# 公安協議資料作成

西宮中央運動公園・中央体育館等再整備における周辺交差点での交通処理について、警察の意向を確認するため平成 29 年 7 月時点の計画に基づき公安協議資料を作成し、協議を行った。

### 西宮中央運動公園周辺道路 公安協議用資料

- ・協議日時：平成 29 年 7 月 31 日（月） 15:00～17:00
- ・場所：兵庫県警察本部別館 10 階
- ・出席者：兵庫県警察本部 交通規制課 [REDACTED]  
西宮警察署 [REDACTED]  
県警信号係 [REDACTED]  
西宮市 道路計画課 [REDACTED]  
[REDACTED]  
パシフィックコンサルタンツ(株) [REDACTED]
- ・協議事項：西宮中央運動公園・中央体育館等再整備における周辺交差点での交通処理について

検討用資料 『出入口前交差点(駐車台数【西】120台【東】30台考慮)』(17:00~18:00)  
表-1 交差点の需要量の算出

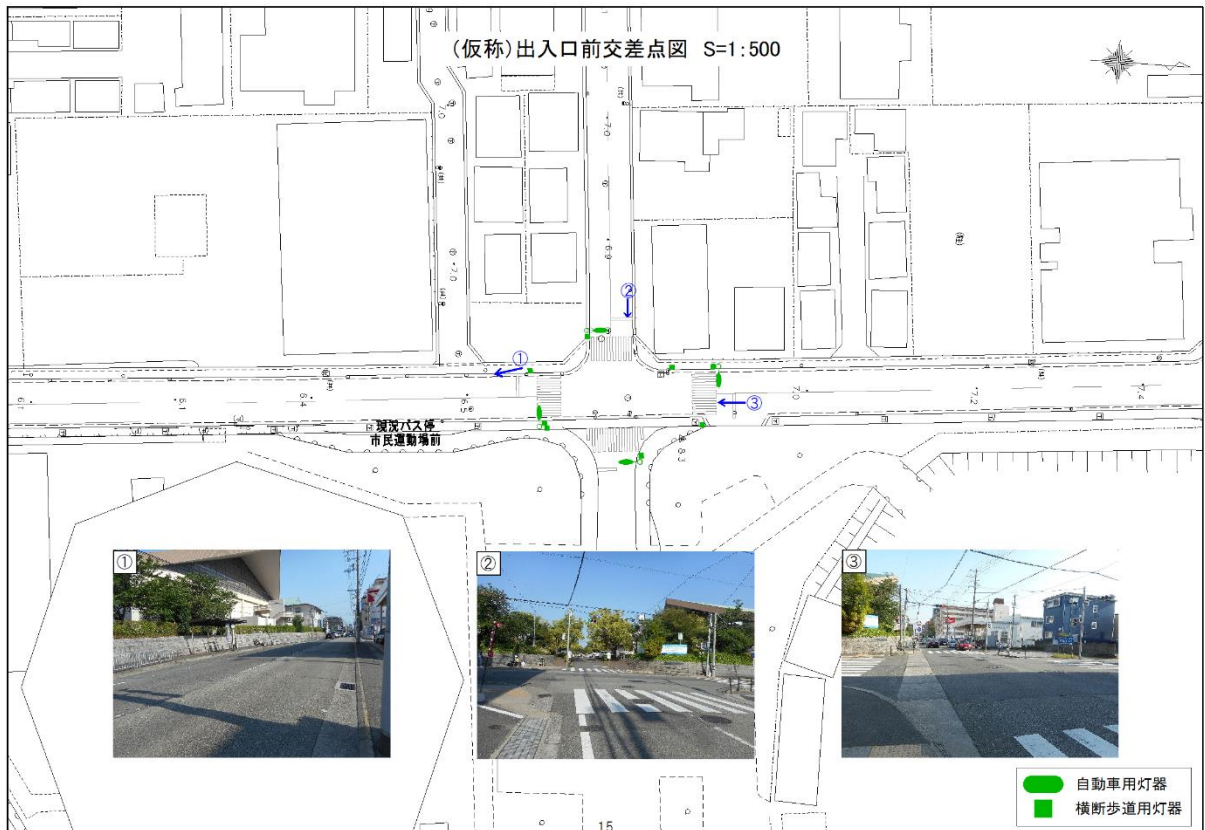
- ・ 計画駐車台数 120 台すべてが 1 時間に入庫する最も安全側のケースでピーク時間を設定し、交差点解析を行った。
- ・ 計算上、右折レーンなしでも交差点容量はクリアするが、一時的に車が滞留（計算上、約 90m）し、南側の R171 青木交差点への影響も考慮して、右折レーン（30m）を計画している。

- ・ 今回の整備において、右折車線を設置することは、交通処理上の観点からは望ましいと思う。
- ・ 当該交差点は、現状信号制御しているため、信号制御を継続する事はやむを得ないと考える。
- ・ ただし、道路区域については、今回の交差点形状に合わせ、見直しを実施していただきたい。本来は道路と道路が交差する箇所、道路区域内に信号機を設置しており、施設からの出入に対して道路区域外に信号設置や停止線、横断歩道を設置している現状は改善したい。既得権があることは承知しており、強行的には言えないが、改良するのであれば原則論で協議を行う事となる。
- ・ 夜間は防犯の観点もあり、施設側に進入できないようにゲートが設置されると思うが、信号制御かつ右折車線があると、夜間においても車両が進入してくる可能性がある。その際、侵入車両が U ターンできるような構造（規模は違うが駅前ロータリーのようなもの）を確保していただきたい。（現状でも間違っって入って来た車がバックで交差点に戻ると危険な状態となる。管理瑕疵を問われる。）

- ・ 道路区域の指定については、本来は車両が U ターンできる箇所まで道路認定してもらいたいが、公園側の停止線に 1 台程度車両が停止した範囲を最低限、道路区域としていただきたい。
- ・ 現地に「自転車・歩行者は歩道を歩いてください」というたて看板があるが、整備後の歩行者等の通行の安全性確保を心配している。  
⇒今回の計画では、歩行者出入りは別の箇所になるため、当該交差点での歩行者と自動車の動線の錯綜はあまり発生しないと考えている。
- ・ 北→西の右折車線設置については、西側が住宅地のため、地元から反対される可能性がある。  
⇒市役所前線整備により、当該路線の交通量は減っており、また流動的にも、当該交差点を右折して西側に曲がる交通はあまり増えないものと考えている。（西警 河合氏も同意見）
- ・ 詳細な内容は、施設内の駐車場レイアウト等をみてからの判断となるが、上記の警察意見に基づき、交差点や道路区域などの設定していただければよいと思う。
